Unité Départementale de la Marne

RAPPORT DE L'INSPECTION DES INSTALLATIONS CLASSÉES

Objet : Demande de modification des gabarits des aérogénérateurs des parcs éoliens de la Tessenière Est et des Sept Ecornés par l'exploitant SARL du Mont Faverger.

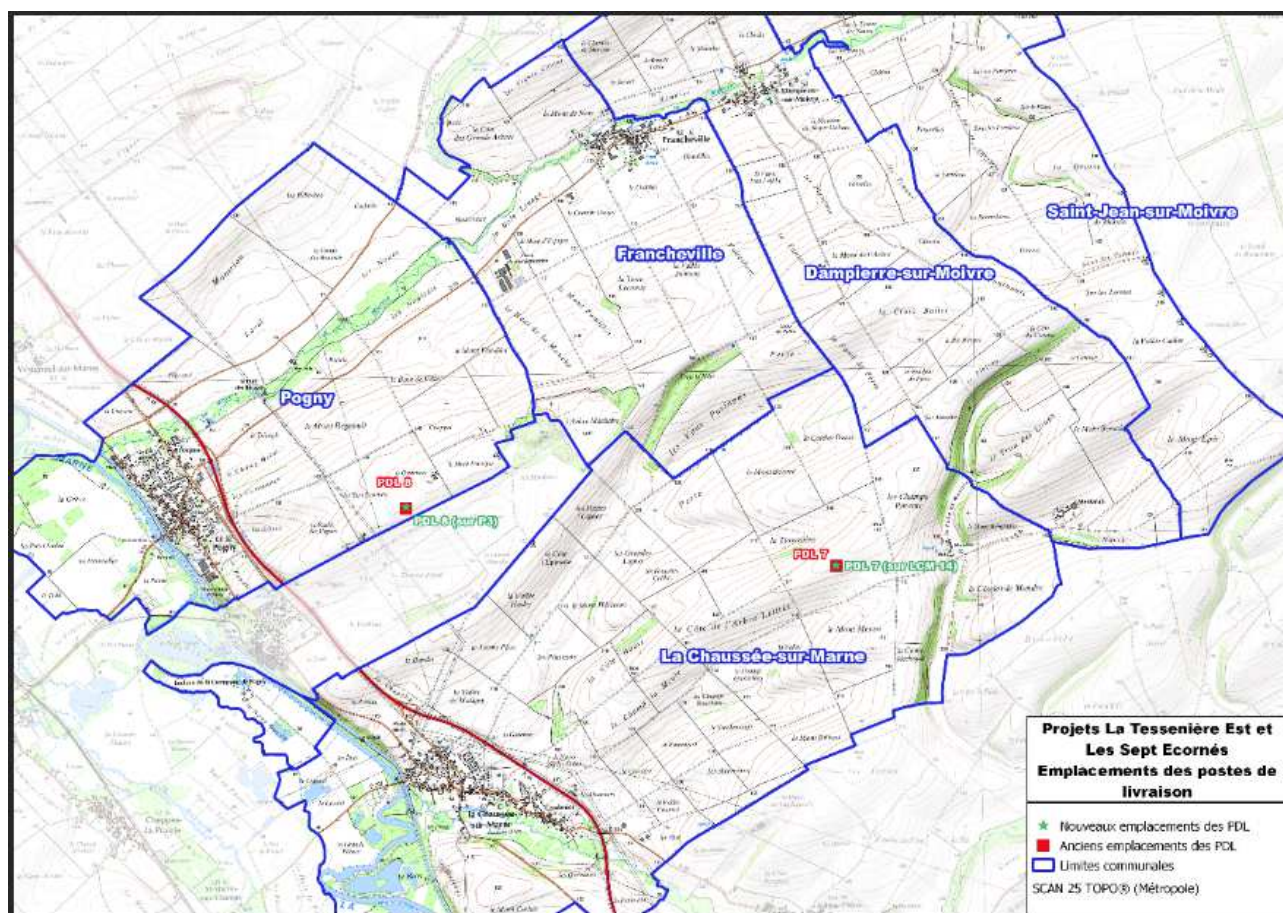
A la suite des récentes études mettant en corrélation le gabarit des éoliennes avec la mortalité observée et l'alerte de la SFEPM (2021) à ce sujet, la DREAL Grand Est recommande le maintien d'une garde au sol (distance entre le sol et le bout de pale lorsqu'elles sont au plus bas) minimale de 30 m. Cette recommandation n'est pas respectée pour les deux éoliennes concernées par les demandes de modification. Il est à noter qu'elle n'était déjà pas respectée pour 12 éoliennes décrites dans le dossier de demande d'autorisation initial. L'autorité Préfectorale a cependant autorisé l'implantation et l'exploitation de tous ces aérogénérateurs au regard de l'engagement du pétitionnaire de mettre en place les mesures de réduction en faveur des chiroptères.

Ces mesures consistent à arrêter tous les aérogénérateurs des 5 parcs selon le protocole suivant (toutes les conditions devant être réunies) :

- du 1^{er} avril au 30 octobre (période maximale des chiroptères),
- de 1 heure avant le coucher du soleil à 1 heure après le lever du soleil,
- lorsque la vitesse de vent est inférieure à 6m/s,
- lorsque la température extérieure est supérieure à 10°C,

en l'absence de pluie.

Cette mesure de réduction reste suffisante pour limiter le risque de mortalité des chiroptères.
